## Öffentliche Warnung

### Multiventile BRC Europa1 für mit Flüssiggas betriebene PKW

Flensburg, 9. April 2015. Das KBA warnt vor dem Einsatz von Multiventilen des Typs Europa1 des Herstellers BRC Gas Equipment mit der ECE-Genehmigungsnummer E13 67R-010004 in Flüssiggastanks (LPG-Tanks).

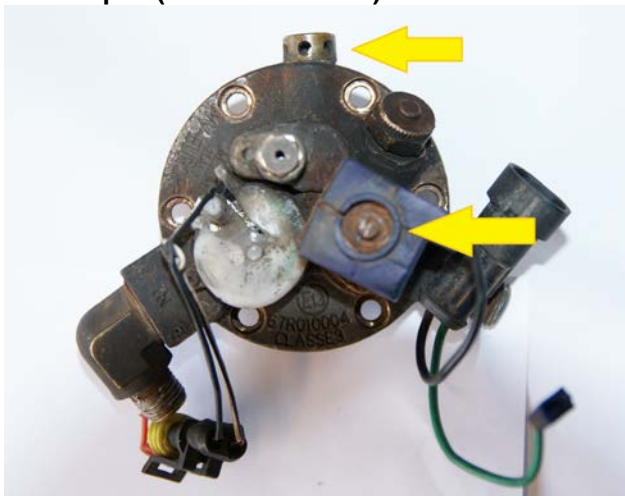
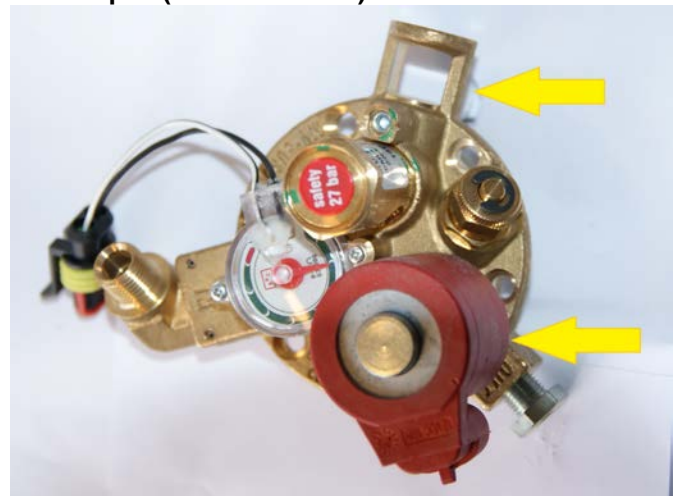
Es wurde festgestellt, dass die Sicherheits- bzw. Überdruckventile dieser Multiventile aufgrund von Alterung möglicherweise **nicht** ausreichend funktionieren.

Dies kann im Falle eines Fahrzeugbrandes zum Bersten des Gastanks führen.

**Betroffene** Multiventile sind mit einem **blauen, eckigen Magnetventil** (Europa1) ausgestattet, **nicht betroffene Multiventile** sind hingegen mit einem **roten, runden Multiventil** (Europa2) ausgestattet. Ebenso unterscheiden sich die Multiventile durch die Form des Überdruckauslasses (siehe dazu die Bilder).

Betroffene Multiventile sind auszutauschen.
